2019年11月22日
日本原子力発電株式会社

東海発電所の廃止措置計画変更認可申請について

東海発電所 廃止措置計画変更認可申請の概要

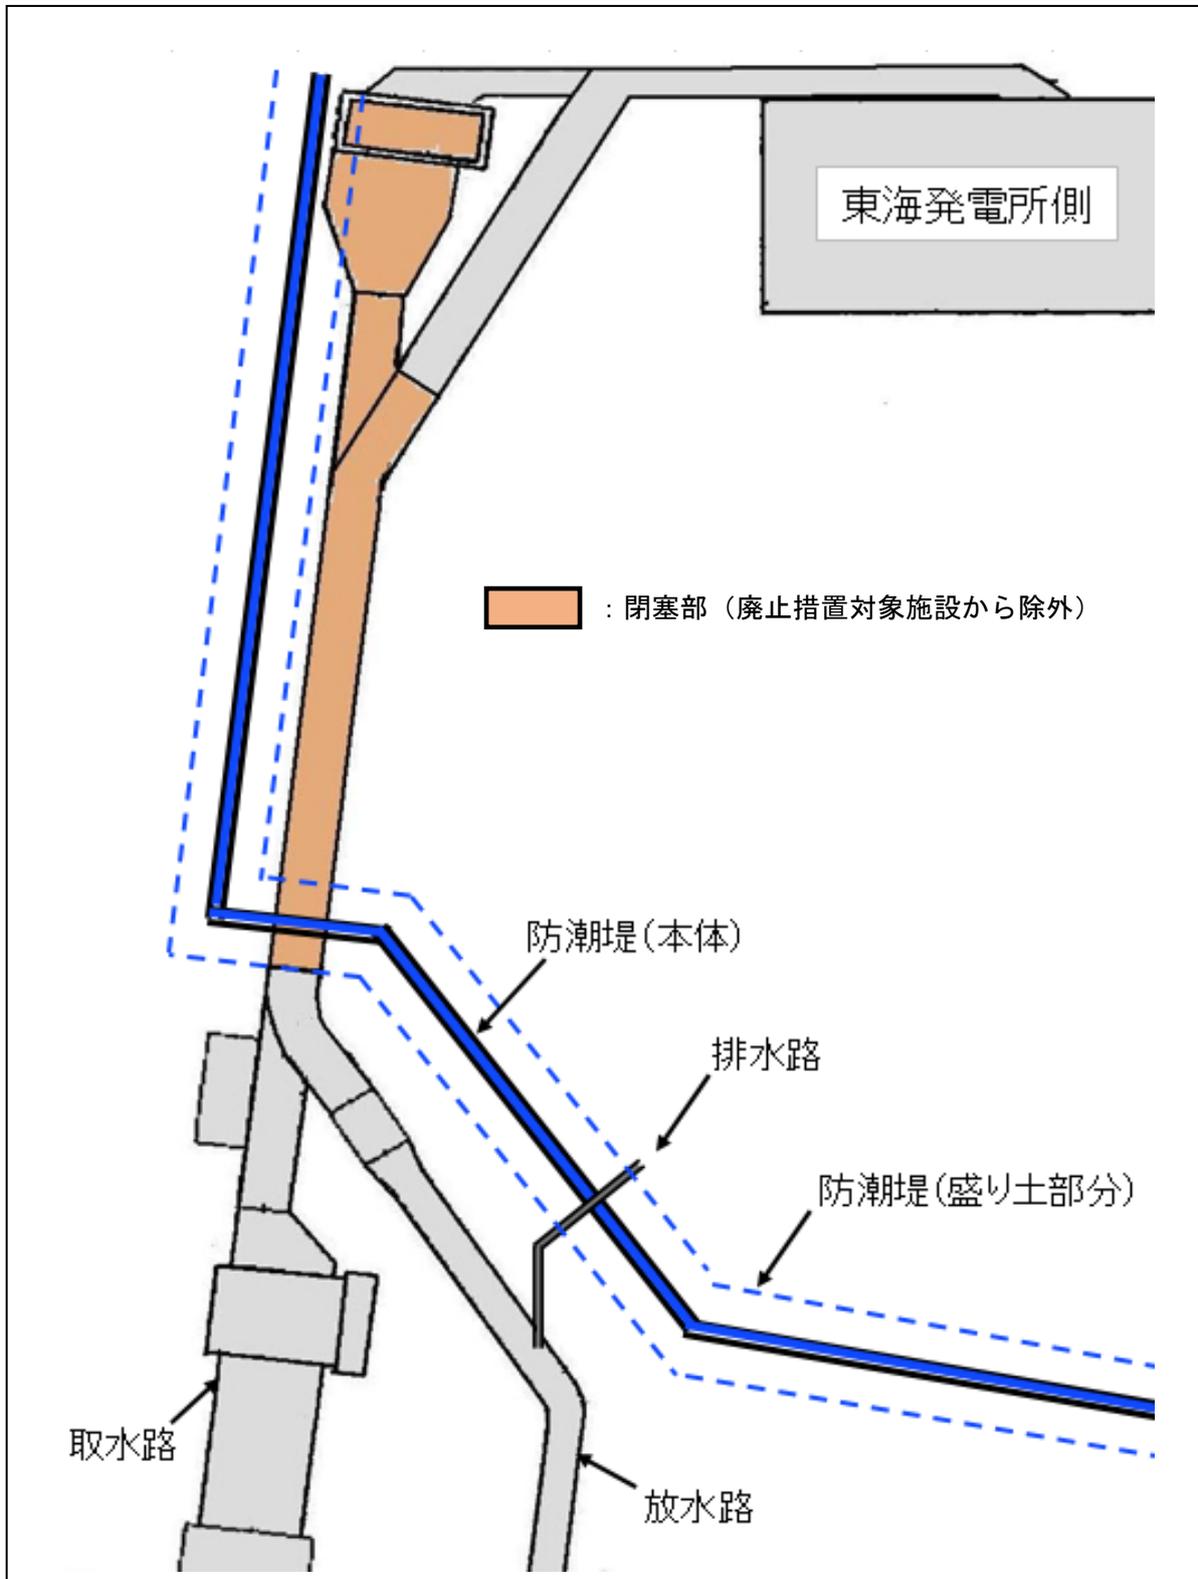
本申請は、東海発電所の取水路および放水路の一部を閉塞するため、当該部分を廃止措置対象施設から除外するものです。
